# 島根原子力発電所 2号炉 原子炉格納容器の限界温度・圧力 に関する評価結果

令和元年12月  
中国電力株式会社

## 4. 審査会合での指摘事項に対する回答（1/3）

図5-2 試験治具及びシール材外観

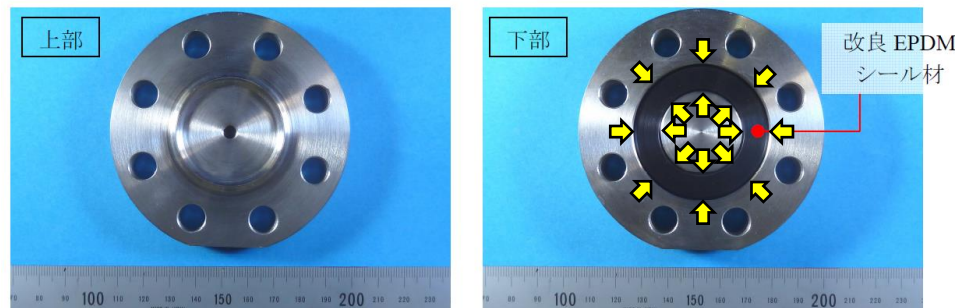
- 指摘事項 (第202回審査会合 (平成27年3月3日) 原子炉格納容器限界温度・圧力) 負荷がかかっている状態でオートクレーブの試験ができているということを説明すること。

- 実プラントの重大事故等時には、改良EPDM製シール材は内周側からのみ高温蒸気が曝露されると想定されるが、オートクレーブでの蒸気曝露中は右下図の矢印 (黄色) で示した通り内周側と外周側の両側から高温蒸気で曝露される状態となる。

- 実プラントの重大事故等時には高温状態であるが、本試験では温度を低下させて気密試験を実施している。治具に使用されている鉄鋼材料と改良EPDM製シール材とは、改良EPDM製シール材の方が線膨張係数は大きく、温度を低下させた場合には、改良EPDM製シール材の方が治具と比較して収縮量が大きくなるため、試験治具溝内でのタンク等との密着性は低下する方向となり、気密試験は高温状態より室温での試験の方が厳しくなると考えられる。なお、改良EPDMシール材の健全性については、蒸気曝露後もほとんど劣化していないことが確認できており、気密試験温度による材料への影響はほとんどない。

以上より、オートクレーブ曝露を含めた本試験は、妥当な条件での試験と考えられる。

表7-1 実機フランジ模擬試験装置と実機フランジの寸法比較

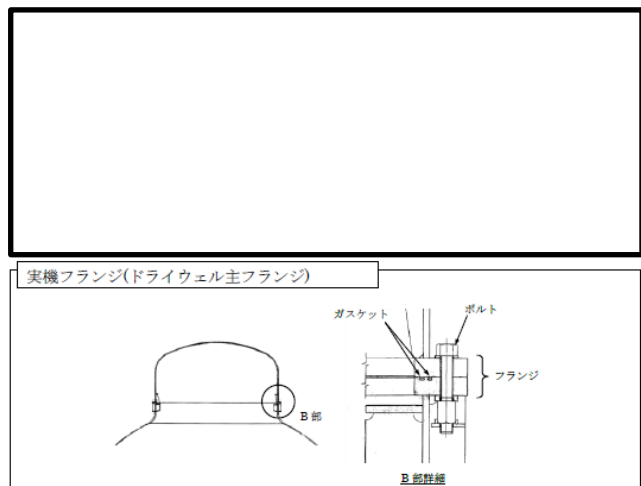
- 指摘事項 (第202回審査会合 (平成27年3月3日) 原子炉格納容器限界温度・圧力) 改良EPDMの試験等が縮小モデルで行われているが、縮小モデルの試験結果を実機に適用できることを示すこと。
- 回答
  - 実機フランジ模擬試験装置のフランジ断面形状は実機と同形状、ガスケット及び溝寸法は幅・高さともに実機と同等であり、径方向についてのみ縮小した試験装置としていることから、フランジ部は実機と同様な変形を模擬できる。
  - 本試験のガスケットの断面形状及び接触面は実機と一致しているため、フランジ部からの漏えい量はガスケット内径に比例する。本試験で判定基準として設定した漏えい量よりガスケット径比で補正して、実機フランジでの漏えい量を推定したところ原子炉格納容器全ハッチ類からのリーク量は0.001%/day程度であり、原子炉格納容器の設計漏えい率(0.5%/day)に対して十分余裕があるため、改良EPDM材の実機への適用は可能である。

以上より、縮小モデルの試験結果を実機へ適用できることを確認した。

図8-1 所員用エアロック構造図

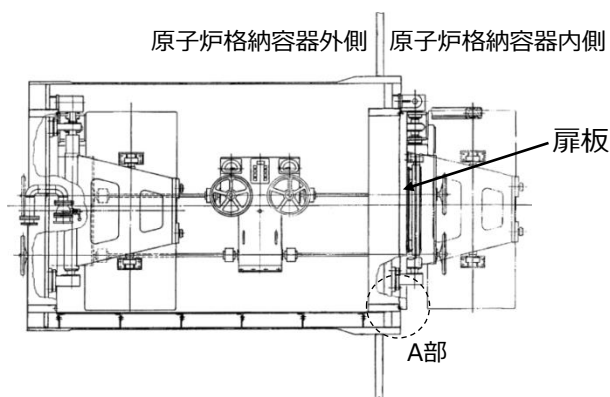
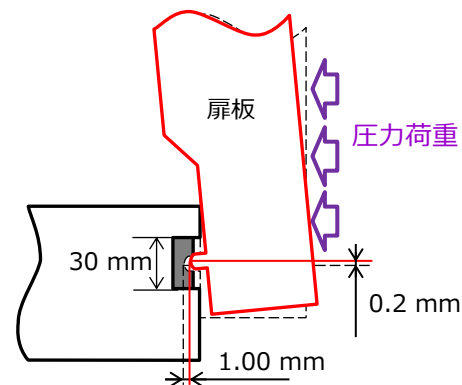
- 指摘事項 (第202回審査会合 (平成27年3月3日) 原子炉格納容器限界温度・圧力) 格納容器エアロック扉等のシール性について, 格納容器内圧による扉の変形(たわみ等)による変形支点の変位も考慮して説明すること。
- 回答
  - 所員用エアロック扉の変形に伴う支点の移動について評価し, シール性に影響がないことを確認した。
    - 扉板の変位量 (0.2mm) は, ガasket幅(30mm)と比べ十分に小さく, シール機能が喪失することはない。
    - また, 扉板の変形による支点の移動を考慮した場合の所員用エアロック扉板シール部の開口量 (1.00mm) は, 扉板の変形による支点の移動を考慮しない場合の開口量 (  mm) より小さい。
    - 扉板の変形による支点の移動を考慮した場合の所員用エアロック扉板シール部の開口量 (1.00mm) は, 許容開口量 (  mm) 以下であることから, シール機能は維持される。

図9-1 ドライウェル主フランジの概要図

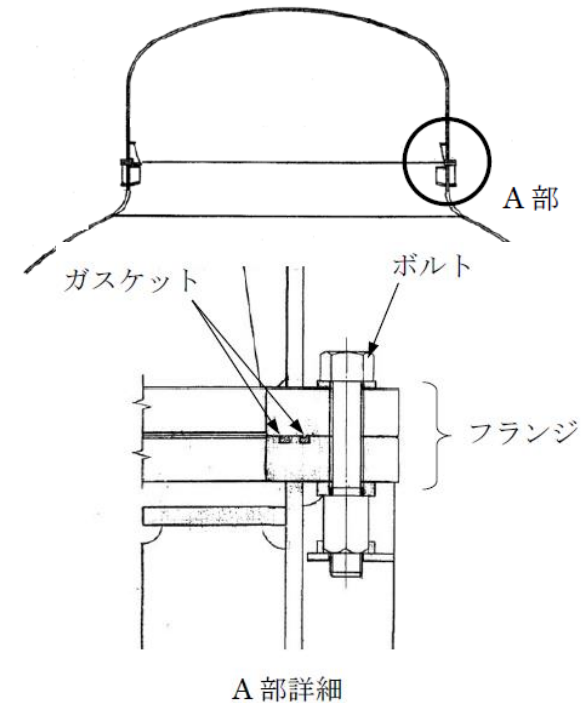
- 指摘事項 (第202回審査会合 (平成27年3月3日) 原子炉格納容器限界温度・圧力) 200℃, 2Pdによりフランジに永久変形が生じないことを示すこと。

- フランジ部の200℃, 2Pdにおける発生応力を算出し, 設計・建設規格の原子炉格納容器(クラスMC容器)の供用状態Cにおける評価基準値と比較した結果, 全て評価基準値以下となり, 永久変形は生じないことを確認した。
- 以下は, ドライウェル主フランジの評価結果を示すが, 機器搬入口, 所員用エアロック, 逃がし安全弁搬出ハッチ及び制御棒駆動機構搬出ハッチ, 配管貫通部 (平板類) についても, 永久変形が生じないことを確認した。

図10-1 評価対象部位

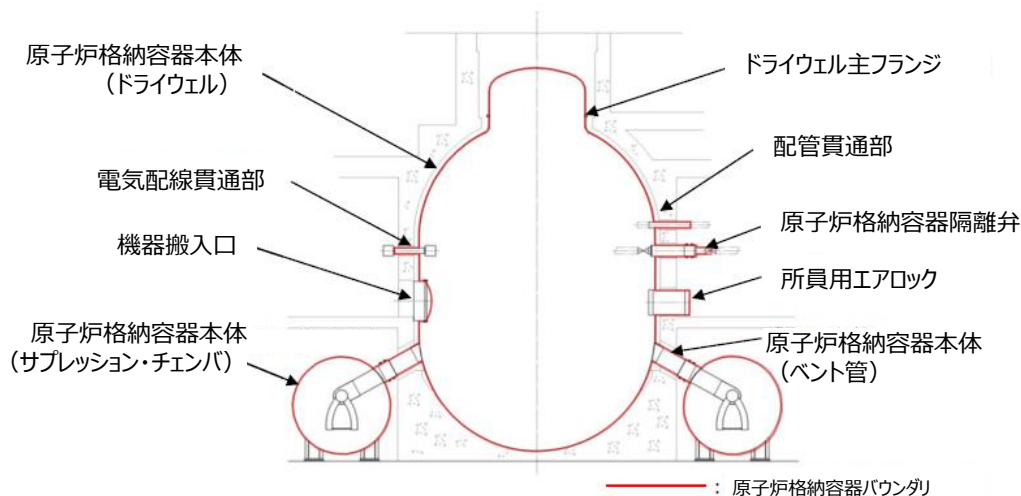
- 指摘事項 (第202回審査会合 (平成27年3月3日) 原子炉格納容器限界温度・圧力)  
原子炉格納容器においてどの順でリークが始まるかを判断するため、部位毎の余裕を評価すること。

- 回答
  - 構造部については、余裕が最小となるものは配管貫通部 (ベローズ) の約1.1であるが、200℃, 2Pdの状態においても漏えいが生じることはない。
  - シール部については、シール材が事故条件下において時間的に劣化していくことが確認されているため、7日間の期間を超えて200℃, 2Pdの状態が長期間継続した場合には、シール材の機能が低下する。
  - よって、フランジ構造であるドライウェル主フランジ、機器搬入口などは、長期間の200℃, 2Pdによるフランジ部への影響に加え、シール材の機能低下も相俟って、漏えいが生じやすくなると考えられる。

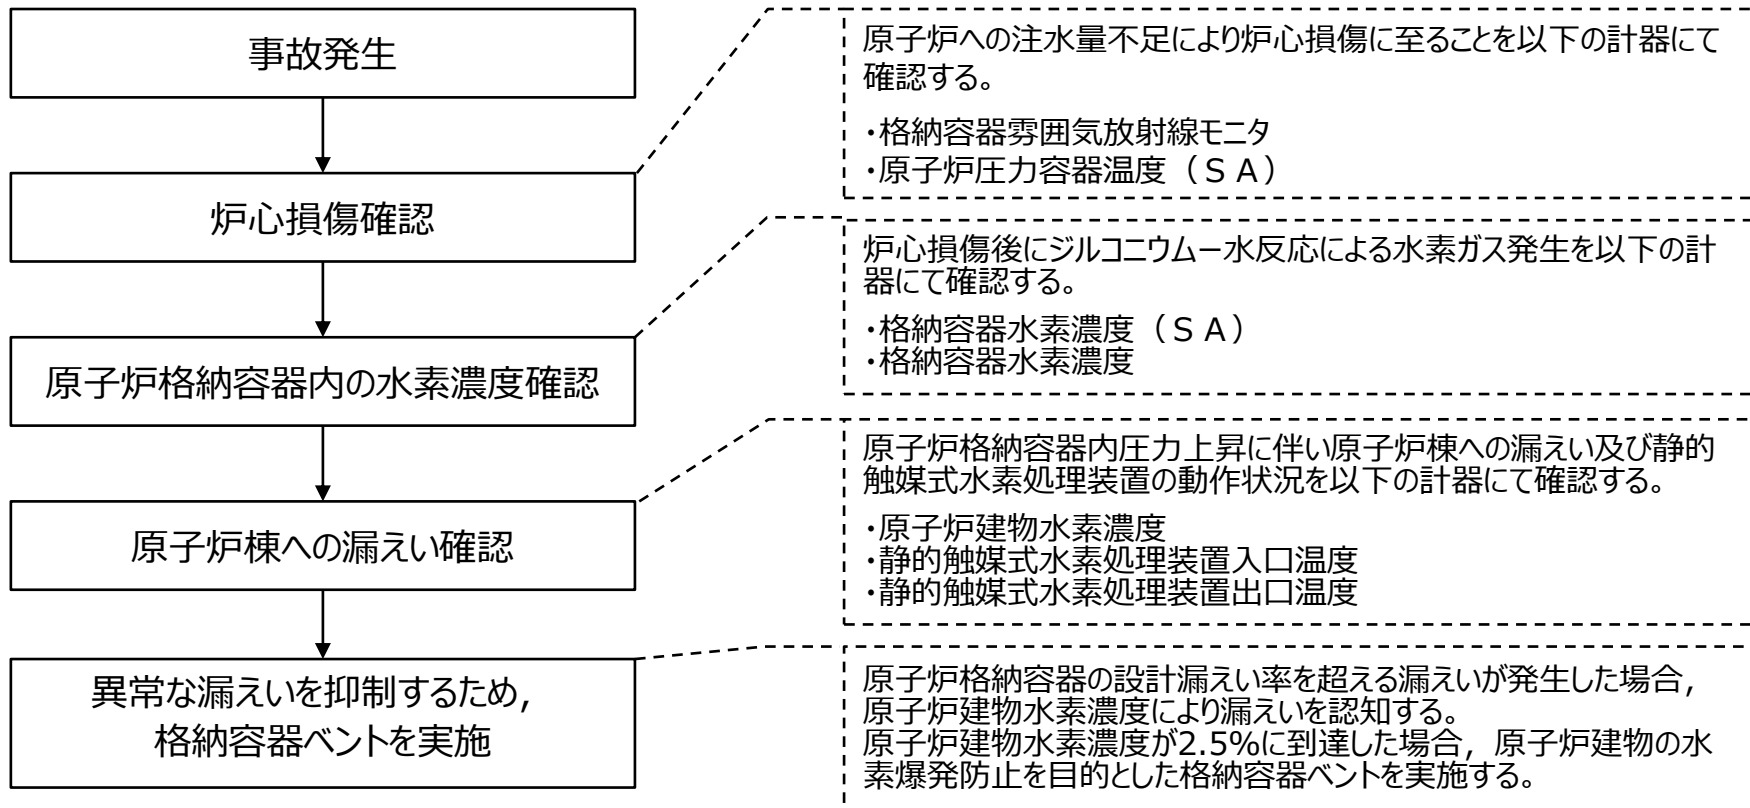
- 指摘事項（第202回審査会合（平成27年3月3日）原子炉格納容器限界温度・圧力）格納容器の機能喪失の検出の考え方を整理して説明すること。
- 回答
  - 原子炉格納容器の閉じ込め機能の喪失は，原子炉棟への水素ガスの漏えいを検出することで確認する。
  - 原子炉格納容器の圧力を確認するとともに，「原子炉建物水素濃度」，「静的触媒式水素処理装置入口温度」及び「静的触媒式水素処理装置出口温度」の計器により原子炉棟への水素ガスの漏えいを検出する。

図12-1 原子炉格納容器本体の評価対象及び評価範囲

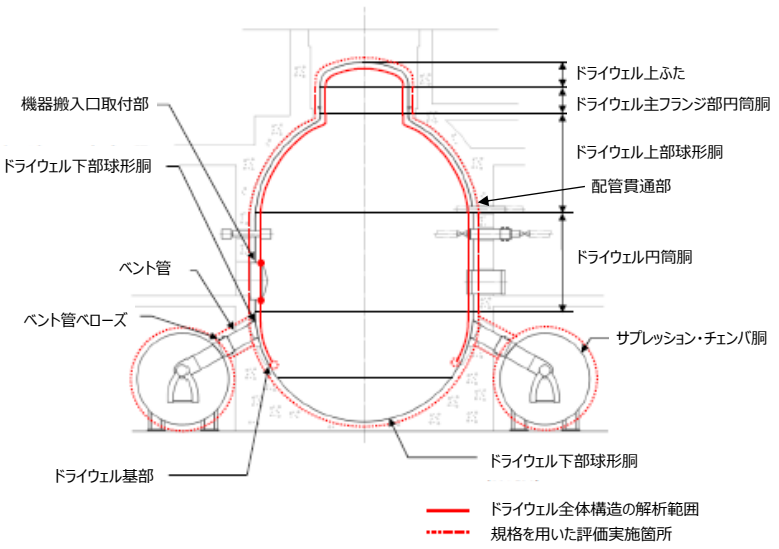
■ 指摘事項 (第202回審査会合 (平成27年3月3日) 原子炉格納容器限界温度・圧力) 解析でどこまでの部分をカバーしているなど評価範囲を説明すること。

- 原子炉格納容器バウンダリ全体に対し、設計・建設規格に基づく評価又は全体構造解析による評価を行っている。
- ドライウェルはサブプレッション・チェンバと比較して胴の内径と板厚の比が大きいことから、内圧による応力はドライウェル側の方が厳しくなるため、ドライウェル側を代表として全体構造解析を実施している。
- ドライウェル主フランジ、配管貫通部、機器搬入口および制御棒駆動機構搬出ハッチは、開口量評価または応力評価のために部分解析を実施している。

図14-2 PEEK材適用箇所

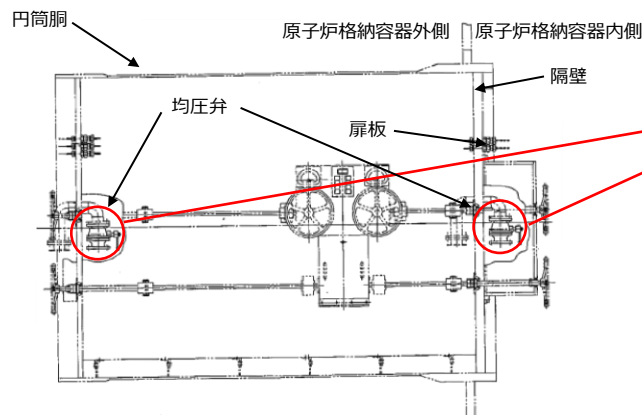
- 指摘事項 (第202回審査会合 (平成27年3月3日) 原子炉格納容器限界温度・圧力) PEEK材の適用箇所の概略と劣化時に予想される挙動を説明すること。
- 回答
  - PEEK材は、所員用エアロックの均圧弁シートに適用する。
  - PEEK材は、耐熱性、耐放射線性に優れた材料であることから、通常運転時環境及び重大事故環境によって著しく劣化することはないと考えられる。また、均圧弁に相当する弁を使用して、重大事故等時の格納容器内環境を模擬した試験条件で曝露し、その後、2Pdを超える0.9MPaで漏えい試験を行い、気密性を確保できることを確認している。

図16-1 配管貫通部ベローズ形状

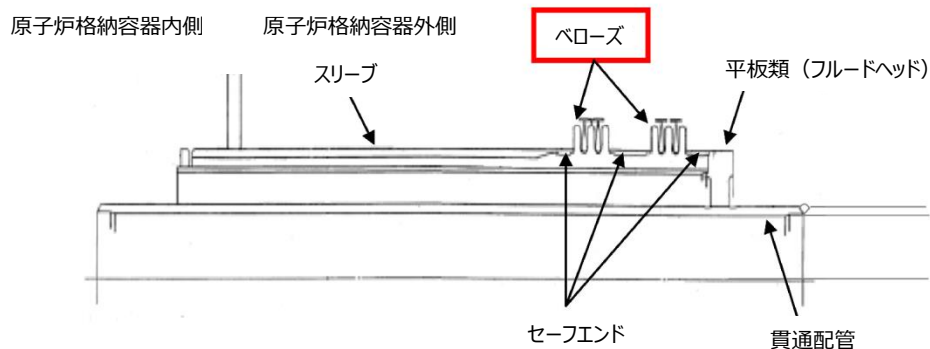
- 指摘事項 (第202回審査会合 (平成27年3月3日) 原子炉格納容器限界温度・圧力) ベローズの評価において, 1山あたりの吸収すべき変位量がベローズの山間ピッチを超えている場合の考え方を説明すること。

- 限界圧力を2Pdに設定していることを踏まえ, 重大事故等時の全伸縮量を, 建設時の全伸縮量の2倍に設定し評価していたが, ベローズ伸縮量の構造上の制限を超える設定のものがあったことから, 最高使用温度・圧力と限界温度・圧力との比率で, 重大事故等時の全伸縮量を設定し評価した。
- 全伸縮量は, 構造上変形可能な伸縮量を下回っており妥当な設定と考える。また, 疲労累積係数は1以下であることを確認した。

図17-2  
TIP火薬切断弁構造

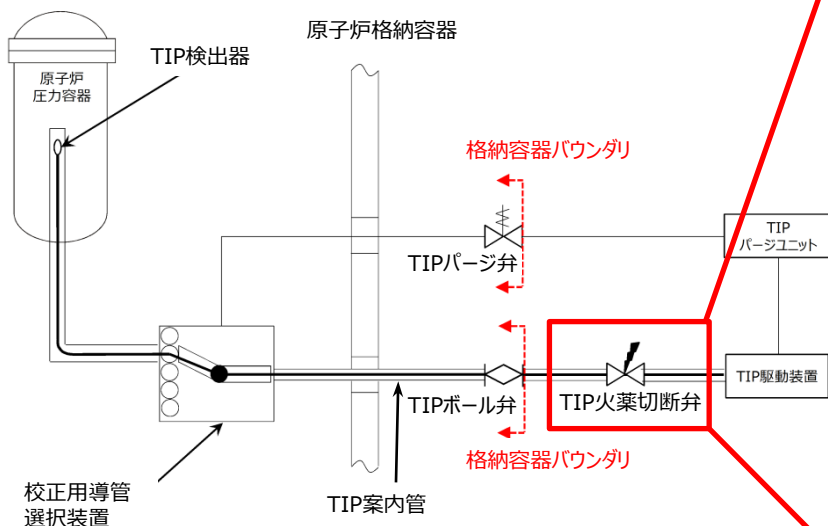
- 指摘事項 (第202回審査会合 (平成27年3月3日) 原子炉格納容器限界温度・圧力) TIPの爆破弁の構造と信頼性をどのように確認しているか説明すること。

- TIP火薬切断弁に作動信号を与えると、爆発によるエネルギーによりカッターが飛び出し、TIP検出器ケーブルを内蔵している校正用導管を切断した後、カッターは所定の位置に停止する。その時にカッターとTIP火薬切断弁のパッキンによりシールし、隔離する。

- 起爆回路の健全性を確認することを目的として定検毎に外観検査、絶縁抵抗測定試験および導通確認試験を実施している。
- 経年劣化の影響が懸念される弁駆動源である火薬については、交換頻度を65ヶ月としており、TIP火薬切断弁一式交換することとしている。
- 火薬切断弁の交換の際には、同一ロットの試供品にて爆破試験等を実施することで、動作信頼性を確保している。
